PARC DES AVERNAISES – AEROPORT PARIS-ORLY

Dossier d’Autorisation Environnementale AE2

VOLET E : AVIS EMIS SUR LE DOSSIER ET MÉMOIRE EN RÉPONSE DU MAÎTRE D’OUVRAGE

18/10/2023

Figure 6: détournement par la MRAe de la zone de projet sur une carte de Bruitparif (toutes nuisances sonores) diurne.

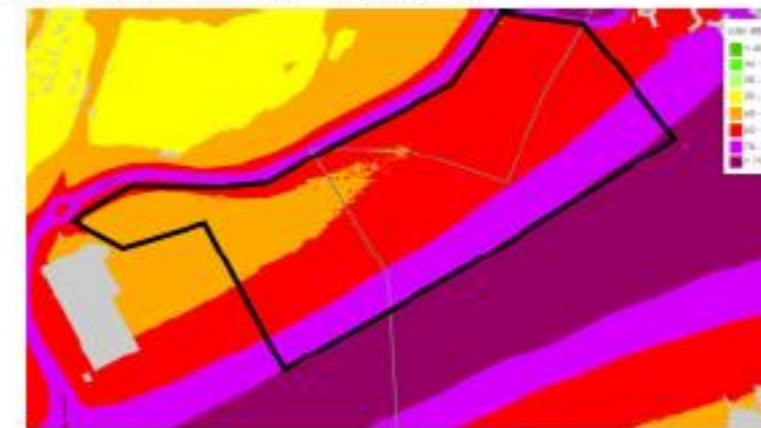
La carte issue de l'étude du maître d'ouvrage montre des différences significatives au niveau du projet avec la carte présentée sur le même secteur par Bruitparif. Il conviendrait de les expliquer puisque le constat fait par l'observatoire du bruit en Île-de-France (utilisant la même légende) montre une zone de bruit très élevée beaucoup plus importante sur le site concerné par le projet.

Les données disponibles et publiées concernant les mesures des émergences liées au trafic aérien n'ont volontairement pas été intégrées à la modélisation de l'environnement acoustique du site. Ces données proviennent, en effet, des stations de mesures du réseau ADP localisées dans l'axe des pistes et non représentatives, car le site des Avernoises est, quant à lui, localisé à proximité de la piste 4, mais en débord latéral des axes de trajectoires de pistes ce qui modifie notablement la propagation du bruit perçu. Les données existantes d'émergences ne sont donc pas représentatives pour définir l'ambiance acoustique du site et fausseraient les résultats de la modélisation.

Figure 10: Schéma de gestion des eaux pluviales (source : p. 248 volet D2 - Impacts et mesures).

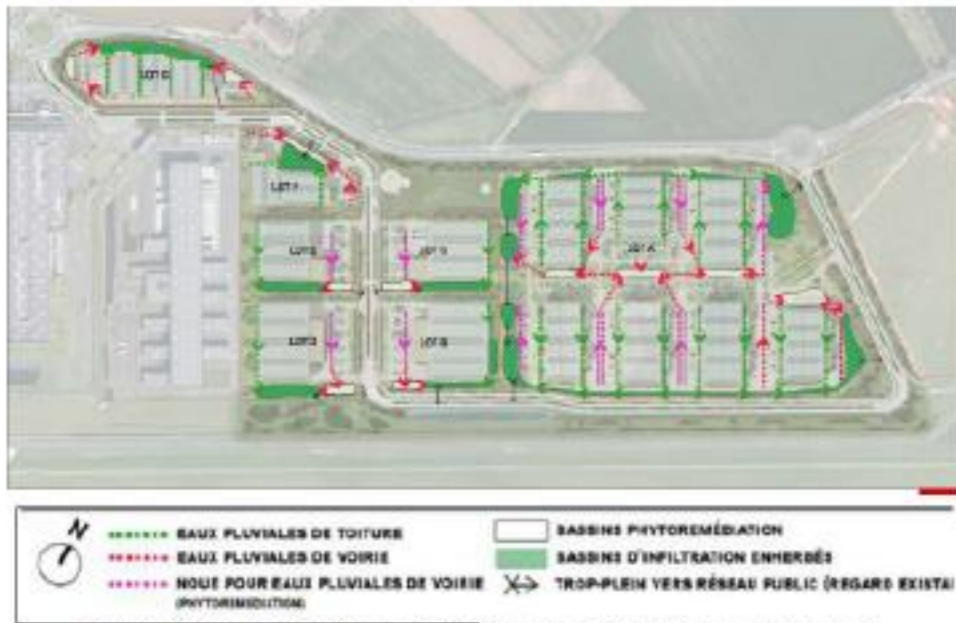
Au-delà d'une lame d'eau de 10 mm, qui correspond aux eaux courantes, le système prévoit un rejet à débit régulé (1l/s/ha) vers le réseau d'eau pluviale privé de la plateforme de Paris-Orly géré par le groupe ADP, qui rejoint finalement l'Orge.

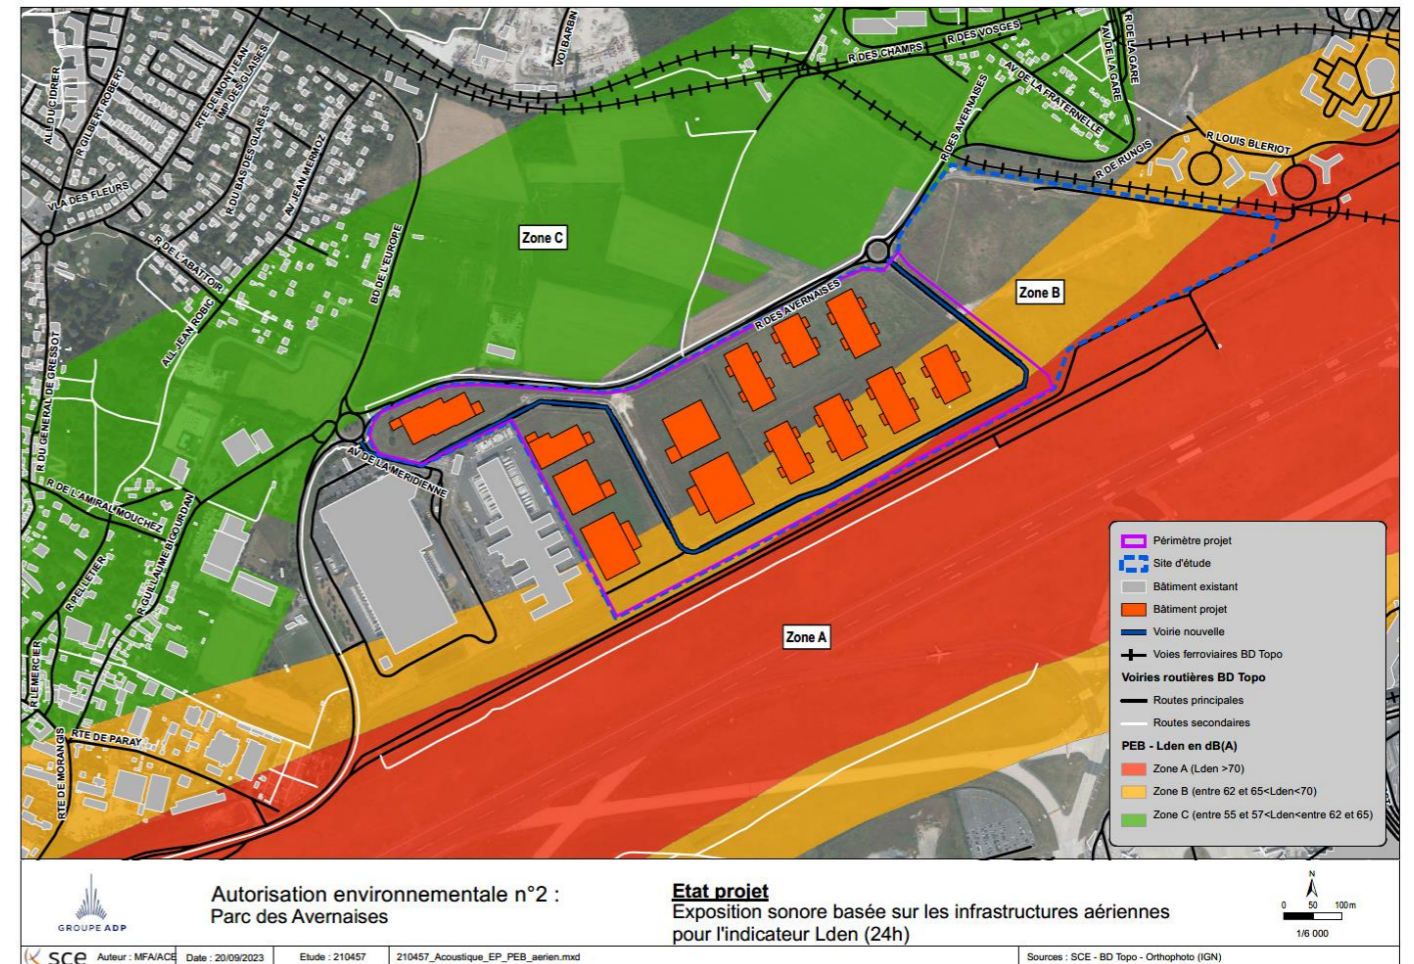
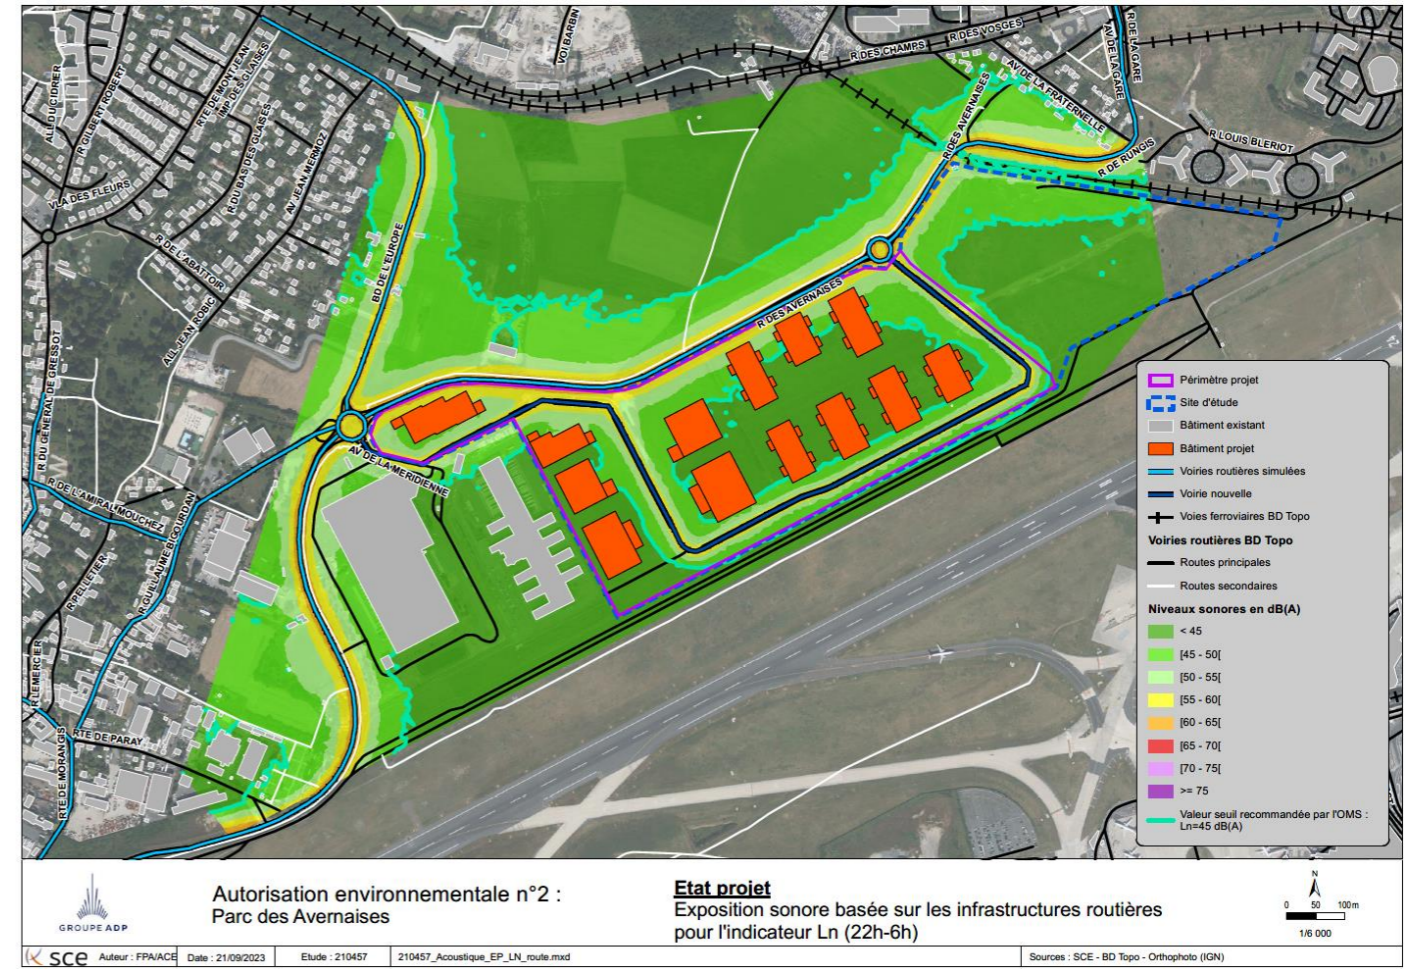
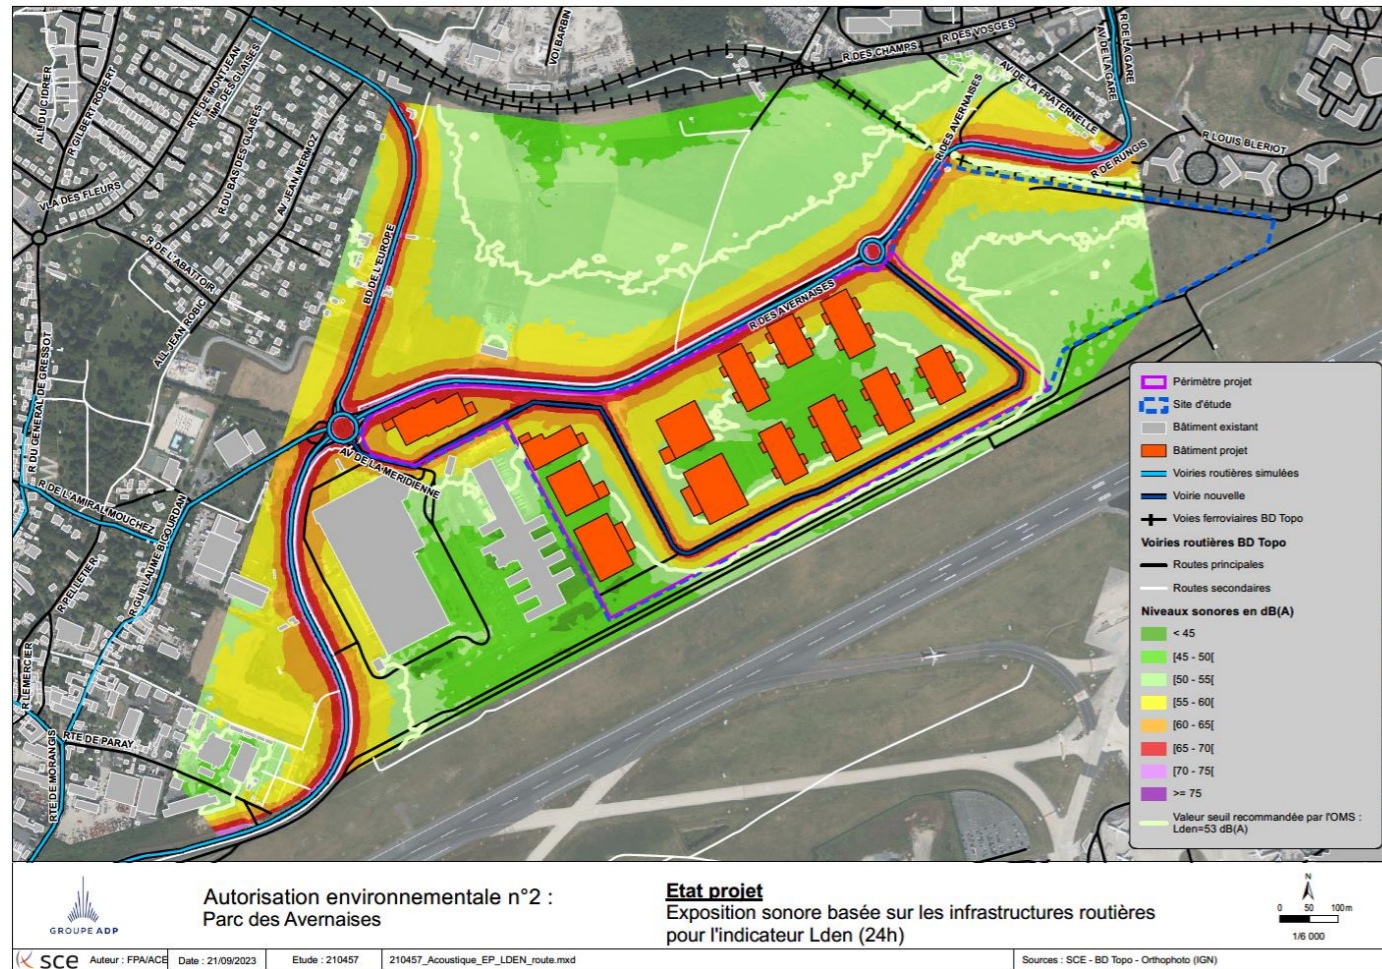
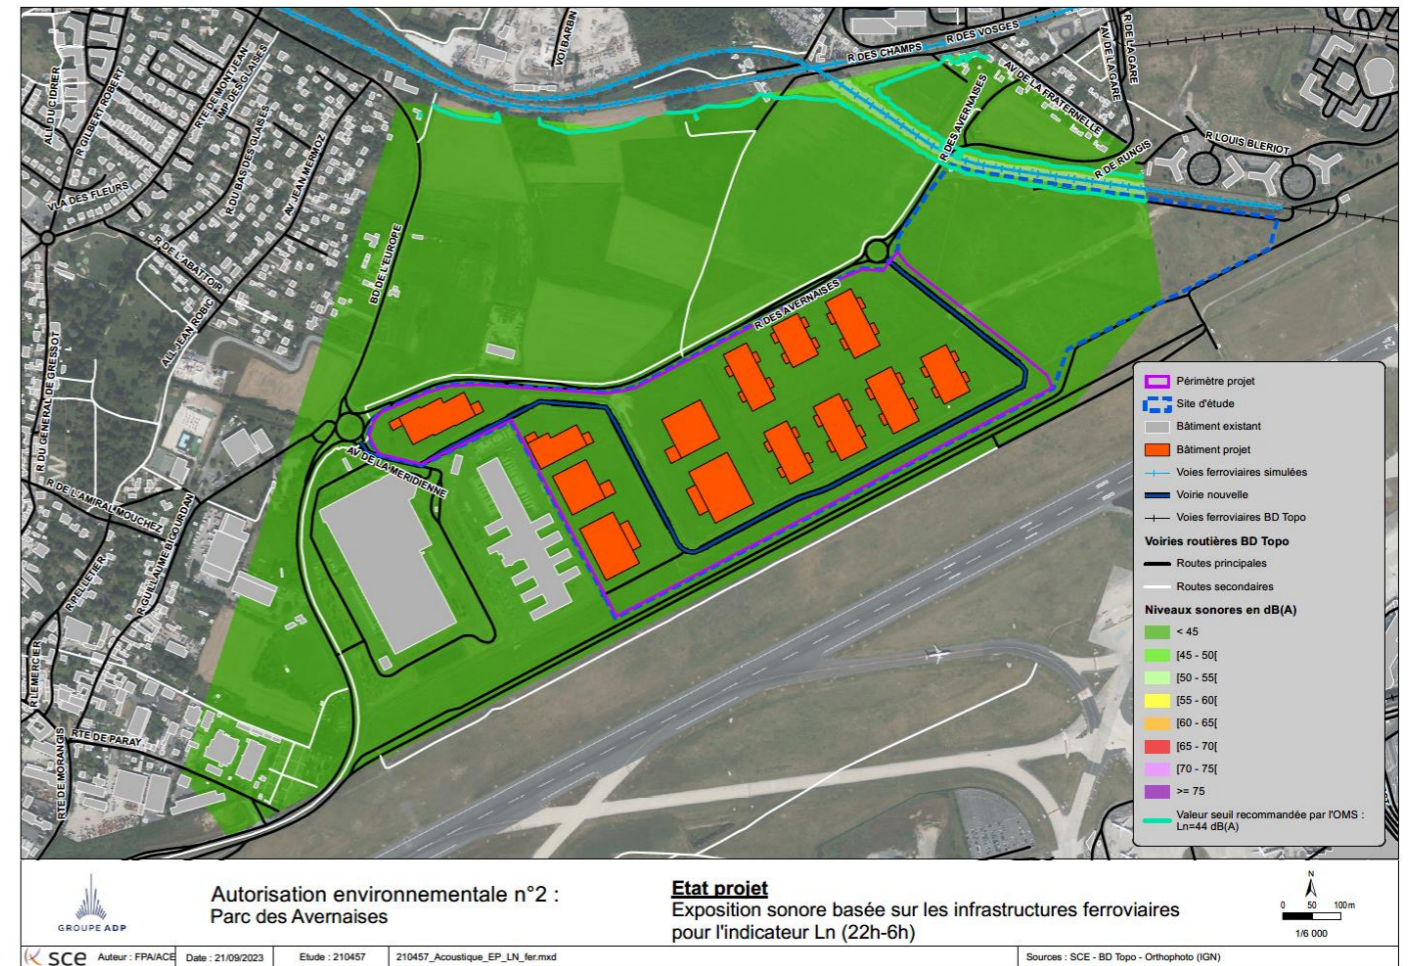
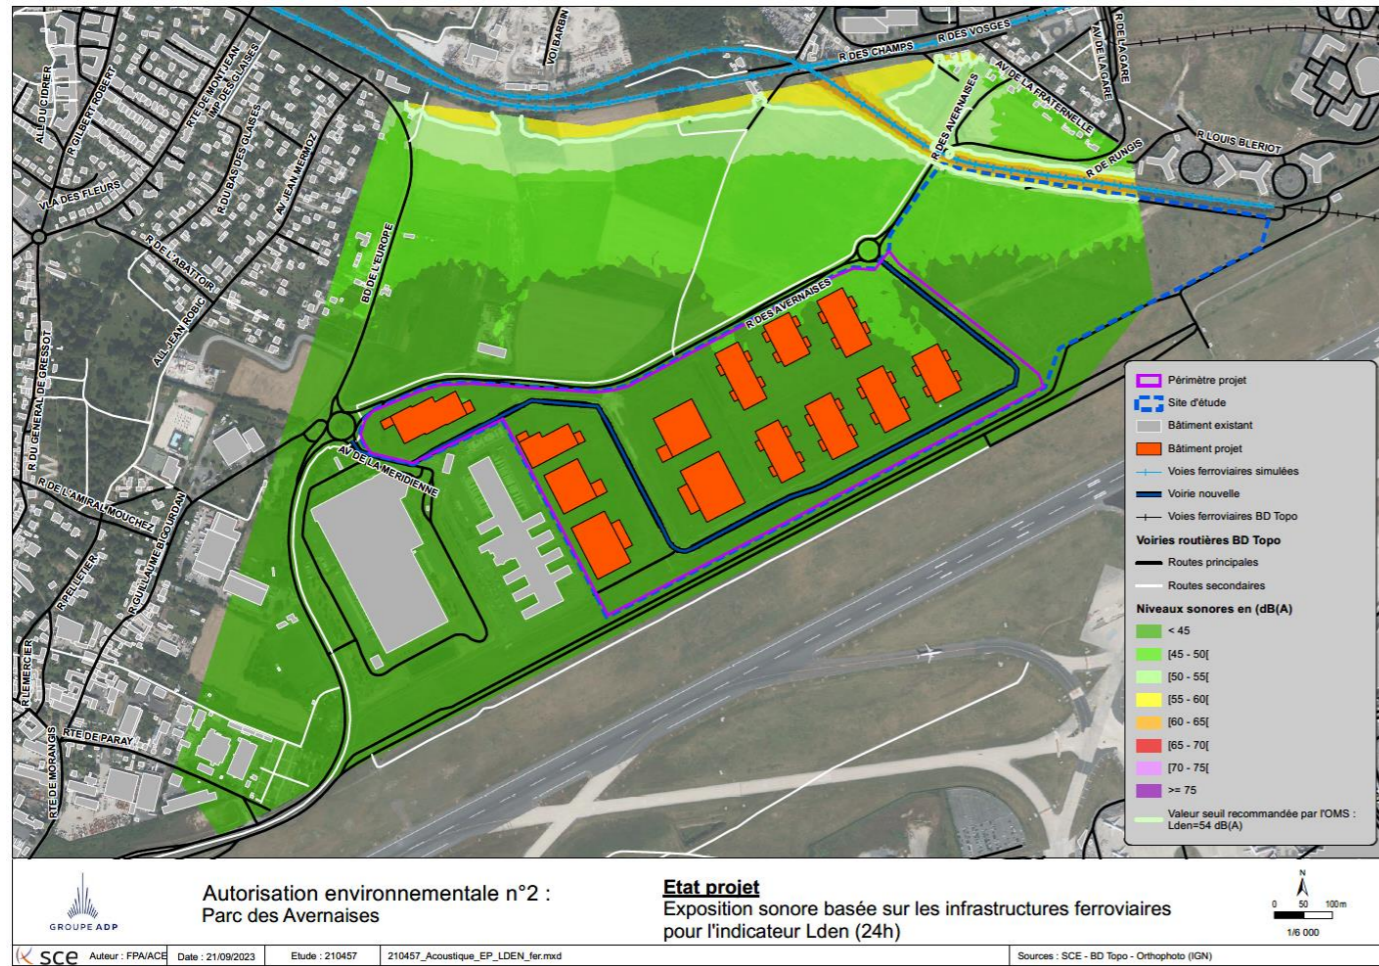
- **Le trafic ferroviaire** à moins de 54 dB(A) pour l'indicateur Lden et 44 dB(A) pour l'indicateur Ln ;
- **Le trafic aérien** à moins de 45 dB(A) pour l'indicateur Lden et 40 dB(A) pour l'indicateur Ln.

L'analyse des résultats des simulations à l'état projet vis-à-vis des recommandations de l'OMS amène les commentaires suivants :

- Pour le type de source sonore routière, les populations du Parc des Avernoises seront exposées à des niveaux sonores Lden supérieurs à 53 dB(A) et Ln supérieur à 45 dB(A) dans la majeure partie du site d'étude. Les bâtiments des lots G, F, C, A1, A2 et A3 les plus proches de la RD167A sont les plus impactés. Pour les autres bâtiments, l'exposition sonore est moindre ;
- Pour la contribution sonore ferroviaire, l'exposition sonore dans le site d'étude est inférieure aux recommandations de l'OMS pour les deux indicateurs étudiés compte tenu du fort éloignement du site d'étude par rapport aux voies ferrées (> 200m) ;
- Au regard du PEB, le site d'étude est fortement exposé à une contribution sonore aérienne au-dessus des seuils recommandés par l'OMS. En effet, il se situe à l'intérieur de la plateforme aéroportuaire de Paris-Orly.

Concernant les mesures de réduction de nuisances sonores, autant la mise en œuvre de dispositifs de protection acoustiques de type écran ou merlon peut être efficace pour une limitation du bruit issu des trafics routiers ou ferroviaires, autant pour les nuisances sonores aériennes où les rayons acoustiques sont orientés du ciel vers le sol, le seul dispositif de protection acoustique pertinent est le traitement acoustique de l'enveloppe du bâtiment (isolation de façade).

Annexe 5 : Plan synoptique de la gestion des eaux pluviales avec localisation des bassins versants amonts (DLE p.21)

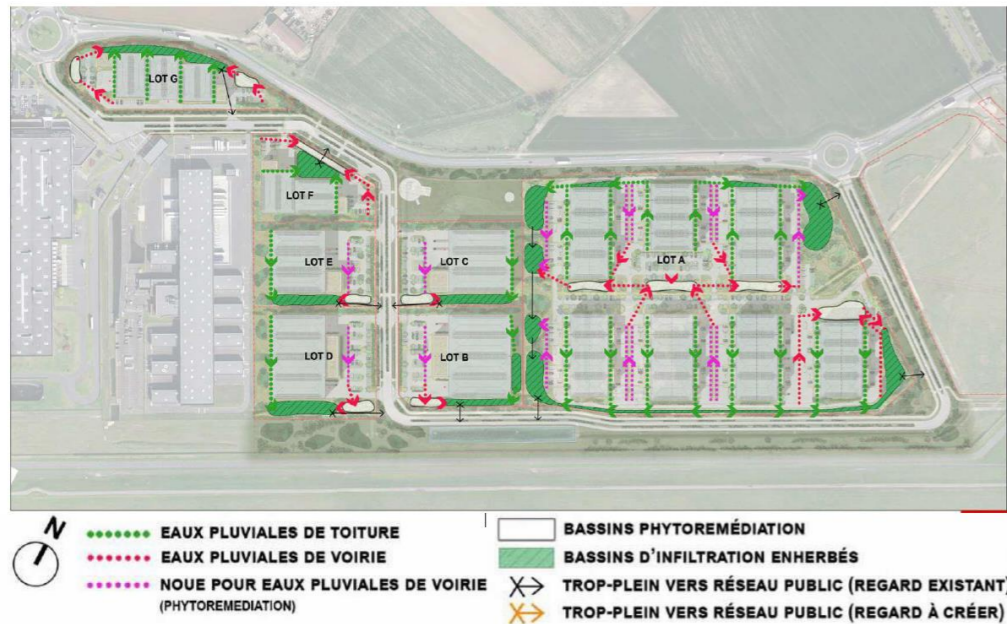
- ⇒ **Quelles sont les caractéristiques des fossés engazonnés et où sont-ils localisés (le plan en annexe 5 ne les présente pas) ? Où iront les eaux une fois les aires de stationnement poreuses saturées en eau ? Une surverse des fossés est-elle prévue vers les bassins d'infiltration ?**

4.1.1. Interception, par le projet, d'eau en provenance du bassin versant amont

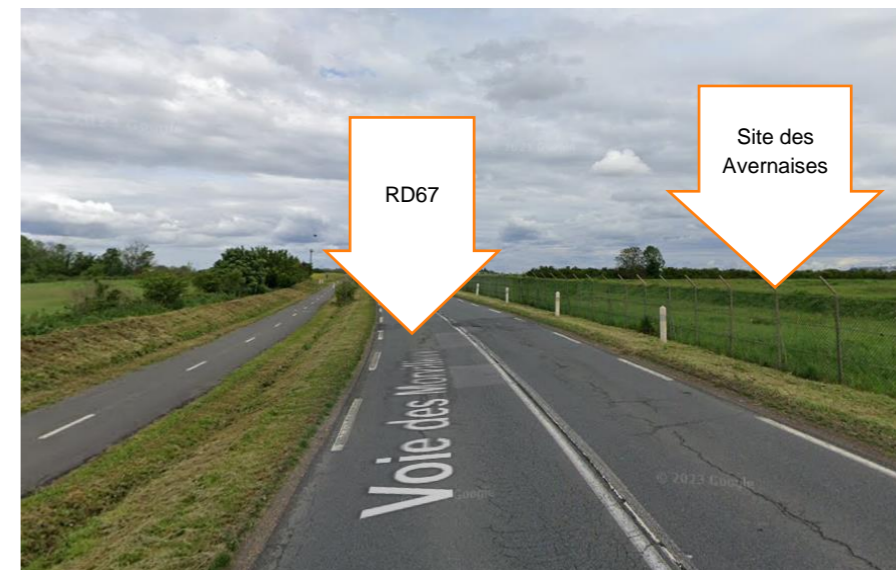
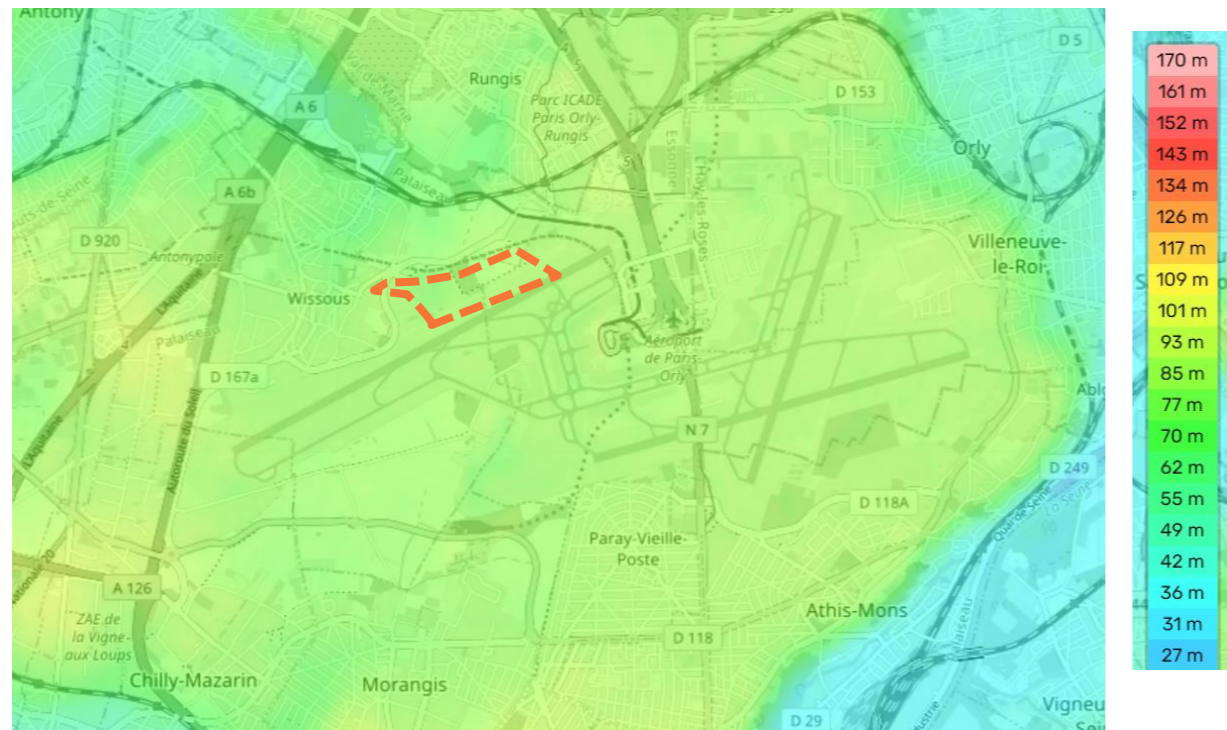
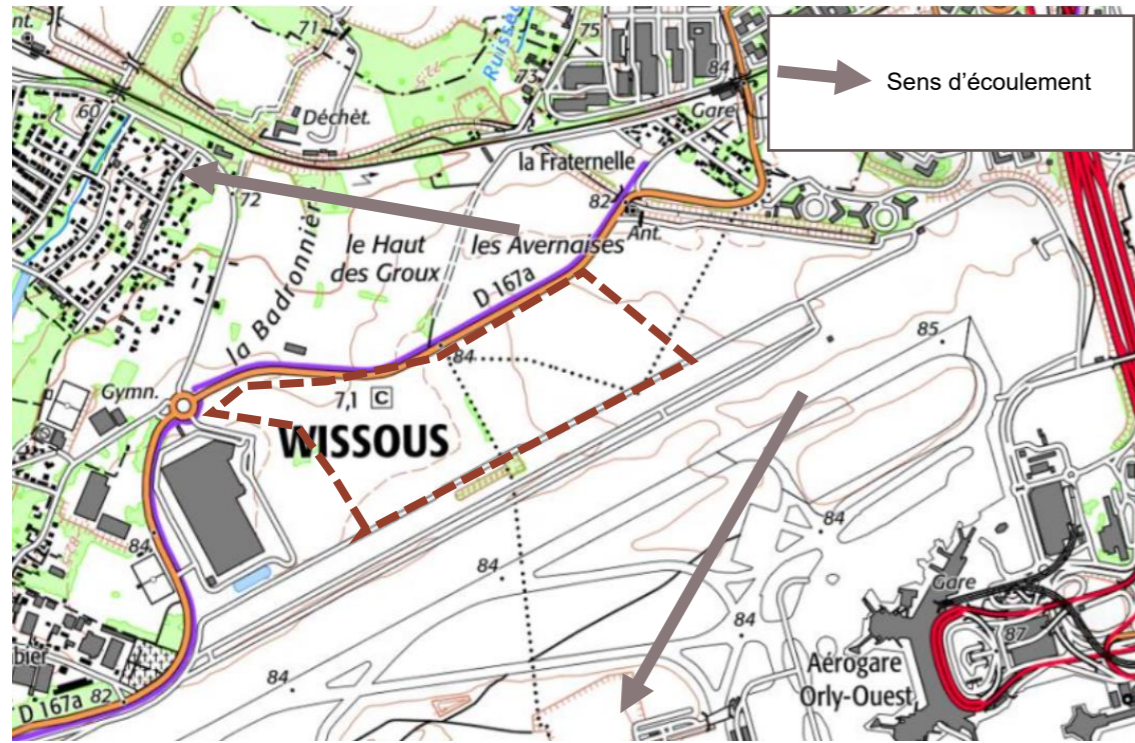
Préciser s'il y'a un bassin versant « amont » dont les eaux pluviales sont interceptées dans le périmètre des 22 ha à aménager.

L'analyse topographique du secteur du projet des Avernoises montre que le site n'intercepte pas de bassin versant en amont.
